### Bilag 17 - Indsigelser modtaget i den supplerende høring – Enghave Brygge

Vedr. Sagsnr. 2013-0184422 Københavns Kommune, Teknik- og Miljøforvaltningen, Byens Udvikling: **Høring vedr. ændring af forslag til lokalplan nr. 494 "Enghave Brygge"**.

**Vedr. klage over lokalplan nr. 494 Enghave Brygge med kommuneplantillæg nr. 15, miljørapport og byudviklingsaftale samt manglende VVM-procedure.**

**Høring vedrørende ændring af forslag til lokalplan nr. 494 "Enghave Brygge" – kommunens sagsnr. 2013-0184422 – vores ref. MDDK13-JJD-005.**

Tegning nr. 2 fra Enghave Brygge  
Lokalplanforslag side 54: Opfyldninger og  
kanaler

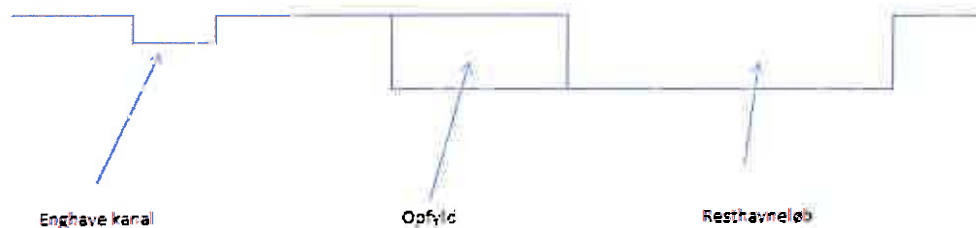
Opfyldning i havnen skal sammen med nye kanaler på land skabe 10 kunstige øer med højhuse. Ifølge lokalplan for Enghave Brygge projekteres der med i alt ca. 35.000 m<sup>2</sup> opfyldning i havneløbet, der ganske vist forudsættes "kompenseret for" med ca. 30.000 m<sup>2</sup> opgravning ved anlæggelse af smalle kanaler og ved anlæggelse af bassiner. I lokalplanen (side 28) konkluderes, at byzonearealet i Enghave Brygge-området således samlet set kun udvides med ca. 5.000 m<sup>2</sup>. Vi mener ikke, at udgravede kanaler kan erstatte opfyldt havn. Det åbne vandspejl har en helt anden karakter og herlighedsværdi end smalle kunstige kanaler omgivet af højhuse (Reference nr. 1). Regnestykket i lokalplanen går på areal af vandoverflade af både tværgående og længdegående kanaler. Af tegning nr. 2 fra lokalplanforslaget (vist nedenfor) fremgår det, at det kun er den længdegående Enghavekanal, som kan være en slags kompensation for havneforsnævringen. Det er umiddelbart klart, at denne kanal alene ikke er tilstrækkelig kompensation for havneopfyldningen, illustreret ved skitsen under tegning nr. 2. Vanddybden i kanalerne er ca. 2 meter, i havnen ca. 6 m.

Gennemføres havneopfyldning som anført i lokalplanen mener vi, at byzonen udvides med ca. 35.000 m<sup>2</sup>, hvilket strider mod Planloven (§ 5 j, stk. 1) og landsplandirektivet Fingerplan 2007 (§ 6, stk. 1, 1.), hvoraf det fremgår, at der ikke kan udlægges ny byzone i det indre storbyområde. Af bemærkningerne til Fingerplan 2007's bestemmelser om det indre storbyområde (§ 6), fremgår det, at der alene kan ske mindre justeringer af grænsen mellem by og vand i forbindelse med havneomdannelser.

Fig. 3. Tegning nr. 2 fra Enghave Brygge Lokalplan side 54: Opfyldninger og kanaler

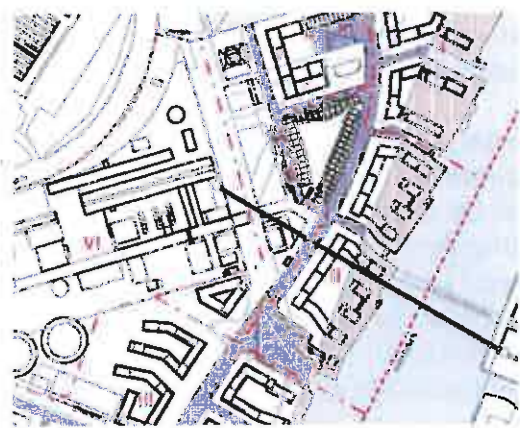
Ifølge lokalplanen projekteres der med i alt ca. 35.000 m<sup>2</sup> opfyldning i havneløbet, der ganske vist forudsættes "kompenseret for" med ca. 29.000 m<sup>2</sup> opgravning ved anlæggelse af smalle kanaler og ved anlæggelse af bassiner. Regnestykket i lokalplanen går på areal af vandoverflade af både tværgående og længdegående kanaler. Af tegning nr. 2 fra lokalplanen (Fig. 3 nedenfor) fremgår det, at det kun er den længdegående Enghavekanal, som kan være en slags kompensation for havneforsnævringen. Det er umiddelbart klart, at denne kanal alene ikke er tilstrækkelig kompensation for havneopfyldningen, illustreret ved skitsen i Fig. 4. Vanddybden i kanalerne er ca. 2 meter, i havnen gennemsnitligt ca. 6 m.

Havneløbet vil blive indsnævret ud for jordopfyldningen i havnen, jf. skitsen ovenfor. Der vil som en følge heraf i det afsmalnede havneløb kunne forekomme et ringere volumenflow/vandudskiftning (kubikmeter/sekund) og et større lineært flow/strømningshastighed (meter/sekund). I kanalerne vil der kunne optræde recirkulation og dårlig vandudskiftning. Vandstandsstigning, højere gennemsnitstemperatur og dermed hyppigere forekomst af ekstremt vejrlig i fremtiden vil kunne give en øget risiko for oversvømmelser i hele området og også kunne resultere i en forringet vandkvalitet i de udgravede kanaler resulterende i lugt- og sundhedsgener (vækst af giftige blågrønner). Dette kan ikke kompenseres ved slusen og stigningene ved Sjællandsbroen i tilfælde af hårdt vejr med kraftig strømning fra nord. En sådan strømning vil løfte vandstanden, hvor den bliver bremsed af en forsnævring med risiko for overløb især ved Havneholmen og det planlagte byggeri, især boligø B ved Enghave Brygge Nord. Ved samtidig åbning ved slusen og stigningene kunne dette afstedkomme en forværring, idet det kunne øge strømningshastigheden på det værst tænkelige tidspunkt. Projektet er ikke sikkert fremtidssikret mod klimaændringer, og det kan på sigt komme til at koste københavnere meget dyrt. Der kan blive tale om erstatningsbeløb af anseelig størrelse, hvor det må formodes at forsikringselskaberne melder fra, hvis det kan sandsynliggøres, at årsagen er fejlprojektering.

Fig. 10. Model af Enghave Brygge Nord iflg. lokalplan. Udført af professionel modelbygger for Havnelauget.

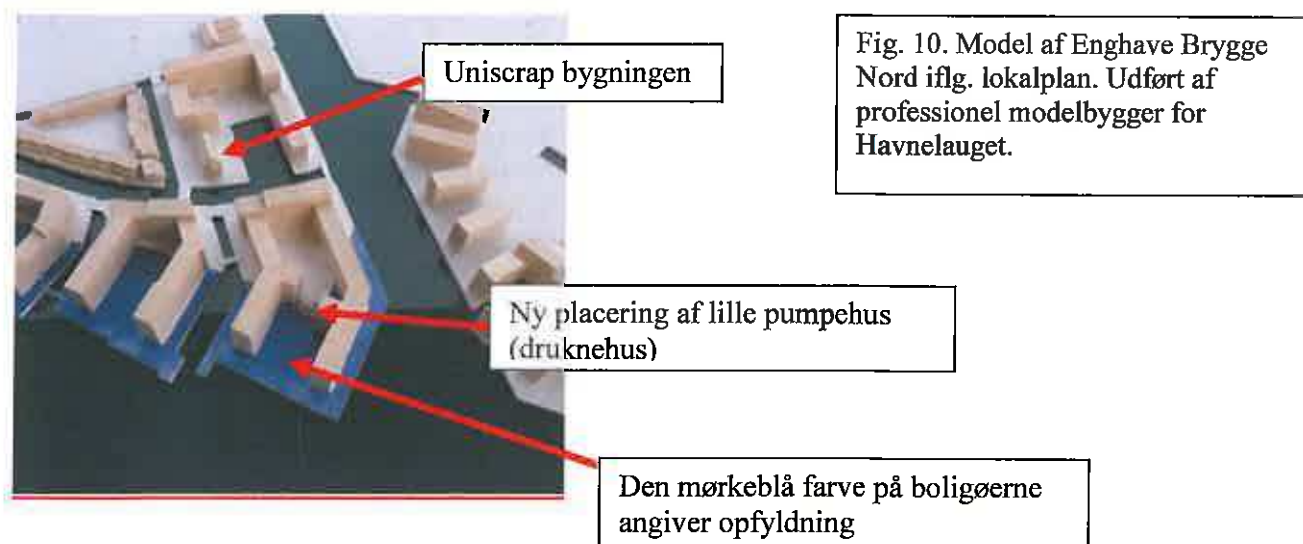
- 2) Uniscrap-bygningen omkranses af højhuse, og vil ikke længere være synlig fra havnesiden eller Tømmergraven fraset gennem lille åbning til Enghave kanal i bygningsmuren, der kanter Tømmergraven (se billede af model af Enghave Brygge Nord ifølge lokalplanen, Fig. 10, nedenfor). Bygningen mister sit kajanlæg pga. havneopfyldningen og jernbanesporene fjernes.
